Würdigung der Stellungnahmen der Behörden, Verbände und der sonstigen Träger öffentlicher Belange nach § 4 Abs. 1 BauGB und Beteiligung der Öffentlichkeit nach § 3 Abs. 1 BauGB

2. Änderung Bebauungsplan Nr. 26 "zwischen Münchner Straße und Haderner Weg" gemäß §13a BauGB, Projekt 6323

Beteiligung der Behörden gem. § 4 Abs. 1 BauGB und der Öffentlichkeit gem. § 3 Abs. 1 BauGB

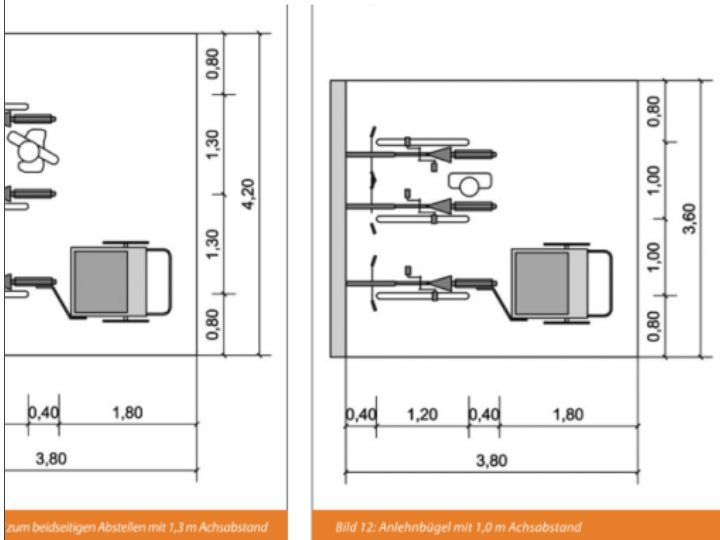
9. Gemeinde Neuried, Bauamt – Vorbeugender Brandschutz – Feuerbeschau, Planegger Straße 2, 82061 Neuried (Stellungnahme vom 15.12.2021)

Anregungen / Bedenken / Hinweise		Abwägungsvorschlag																												
Räume	Haushalt (HH)	Anzahl HH	Fahrräder	E-Bike	Lastenrad	Kinderanhänger	Kinderwagen	Rollatoren/ Rollstuhl	Flächen	Zusätzlich kurzfristiges Abstellen																				
			Stk./ HH Ges.	m²/ HH Ges.	Stk./ HH Ges.	m²/ HH Ges.	Stk./ HH Ges.	m²/ HH Ges.	Stk./ HH Ges.	m²/ HH Ges.	Stk./ HH Ges.	m²/ HH Ges.	Stk./ HH Ges.	m²/ HH Ges.	Stk./ HH Ges.	m²/ HH Ges.	Stk./ HH Ges.	m²/ HH Ges.	Stk./ HH Ges.	m²/ HH Ges.	Stk./ HH Ges.	m²/ HH Ges.								
1-1,5	Sonstige	2	1	2	4,5	0,15	0,3	2,25	0,7	0,1	0,2	3	0,6	0	3	0,0	0	1,8	0,0	0	1,8	0,0	5,8	0,1	0,2	2,25	0,5			
	Senioren	2	0,6	1,2	2,25	2,7	0,2	0,4	2,25	0,9	0,06	0,12	3	0,4	0	3	0,0	0	1,8	0,0	0,6	1,2	1,8	2,2	6,1	0,06	0,12	2,25	0,3	
2	Alleinziehend	10	2	20	2,25	45,0	0,15	1,5	2,25	3,4	0,2	2	3	6,0	0,3	3	3	9,0	0,3	3	1,8	5,4	0	1,8	0,0	68,8	0,2	2	2,25	4,5
	Paare ohne Kind	2	2	4	2,25	9,0	0,3	0,6	2,25	1,4	0,2	0,4	3	1,2	0	3	0,0	0	1,8	0,0	0	1,8	0,0	11,6	0,2	0,4	2,25	0,9

Anregungen / Bedenken / Hinweise	Abwägungsvorschlag																																
<ul style="list-style-type: none"> - Lageplan Blatt 2 - Kabelschutzanweisung

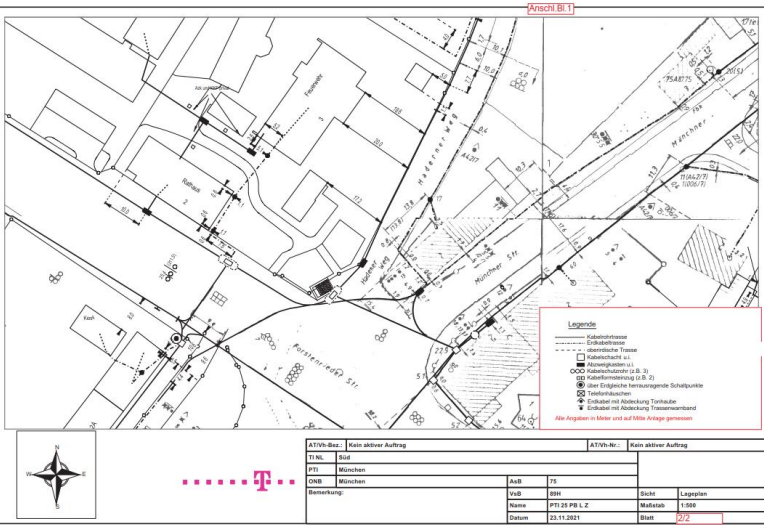
12. Deutsche Telekom Technik GmbH, PTI 25, Marsplatz 4, 80335 München (Stellungnahme vom 23.11.2021)	
Anregungen / Bedenken / Hinweise	Abwägungsvorschlag
<p>Legende zu entnehmen.</p> <p>Bitte beachten sie: Die übersandten Lagepläne sind nur für Planungszwecke geeignet, ansonsten sind sie unverbindlich. Bei allen Grabungen am oder im Erdreich bitten wir beiliegende Kabelschutzanweisung unbedingt zu beachten.</p> <p>Im Teilbereich des Bebauungsplanes sind Änderungen an den Verkehrswegen vorgesehen, die vorhandene Telekommunikationslinien beeinträchtigen und dementsprechend gesichert bzw. verlegt werden müssen.</p> <p>Für Spartenbesprechungen zu einer provisorischen Sicherung / Änderung / Verlegung der TK-Anlagen setzen sie sich bitte frühzeitig (mindestens 6 Monate vor Baubeginn) mit unserer Planungsabteilung (Kontaktaufnahme über Fertigungssteuerung, E-Mail: T_NL_Sued_PT125_FS@telekom.de) in Verbindung.</p> <p>Für den Abbruch bestehender Anschlüsse und die Anbindung neuer Bauten an das Telekommunikationsnetz der Telekom sowie der Koordinierung mit den Baumaßnahmen anderen Leitungsträger ist es unbedingt erforderlich, dass Beginn und Ablauf der Erschließungsmaßnahmen der</p> <p>Bauherrenhotline Tel.: 0800 330 1903 oder E-Mail: fmb.bhh.auftrag@telekom.de</p>

12. Deutsche Telekom Technik GmbH, PTI 25, Marsplatz 4, 80335 München (Stellungnahme vom 23.11.2021)	
Anregungen / Bedenken / Hinweise	Abwägungsvorschlag
<p>so früh wie möglich, mindestens 4 Monate vorher angezeigt werden.</p> <p>Wir bitten folgende fachliche Festsetzung in den Bebauungsplan aufzunehmen:</p> <p>In allen Straßen bzw. Gehwegen sind geeignete und ausreichende Trassen für die Unterbringung der Telekommunikationsanlagen vorzusehen.</p> <p>Bei der Bauausführung ist darauf zu achten, dass Beschädigungen der vorhandenen Telekommunikationslinien vermieden werden und aus betrieblichen Gründen (z. B. im Falle von Störungen) der ungehinderte Zugang zu den Telekommunikationslinien jederzeit möglich ist.</p> <p>Hinsichtlich geplanter Baumpflanzungen ist das "Merkblatt über Baumstandorte und unterirdische Ver- und Entsorgungsanlagen" der Forschungsgesellschaft für Straßen- und Verkehrswesen, Ausgabe 2013; siehe hier u. a. Abschnitt 6 zu beachten.</p> <p>Wir bitten sicherzustellen, dass durch die Baumpflanzungen der Bau, die Unterhaltung und Erweiterung der Telekommunikationslinien nicht behindert werden.</p> <p>Bitte beteiligen Sie uns auch weiterhin am Planverfahren.</p> <p>Anlagen:</p> <p>- Lageplan Blatt 1</p>	<p>Die folgenden Hinweise zu Unterbringung der Telekommunikationsanlagen, Bauausführung sowie Baumpflanzung werden zur Kenntnis genommen und in die Hinweise unter Ziff. 11.14 Telekommunikationsanlagen aufgenommen.</p> <p>Ergebnis der Abwägung:</p> <p>Aufnahme der Hinweise zu Unterbringung der Telekommunikationsanlagen, Bauausführung sowie Baumpflanzung in Satzung.</p>
